Shearwater Petrel 1 & 2/Perdix/Perdix AI/NERD 2 ファームウェア v53 リリースノート

バージョン 53 2018/02/21

少ないボタン操作で方位をマーク

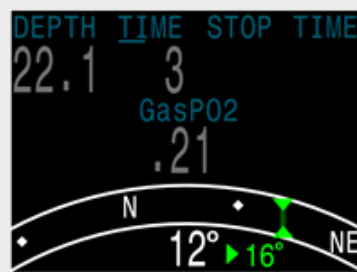
コンパスの方位マークメニューが、少ないボタン操作回数で機能するようになりました。また、方位をマークしながらコンパスも表示できるようになりました。操作：コンパスを表示中に左ボタンを押すと、「Exit/Mark（閉じる/方位）」メニューが表示されます。右ボタンを押すと方位がマークされ、左ボタンを押すとメイン画面に戻ります。これまでは、通常メニューに移動して方位をマークしなければなりませんでした。

「Bus Devices」ページにて「View」を選択し、詳細情報と設定を表示

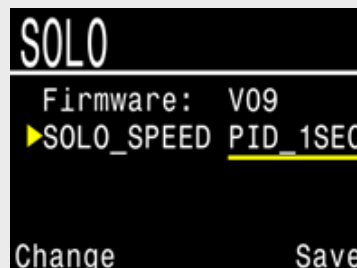
周辺基盤の設定を変更するサポートを追加しました。

例えば、「SOLO」ボード（ソレノイドおよび酸素コントローラー）では「Solenoid Speed（ソレノイド速度）」設定が調整できます。Petrel の「Bus Device」ページに移動して周辺基盤にアクセスします。こちらに表示される設定は周辺機器に保存されています。

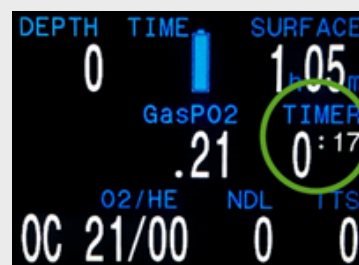
「Timer（ストップウォッチ）」表示がオプションとして、中段または下段の設定に追加されました。
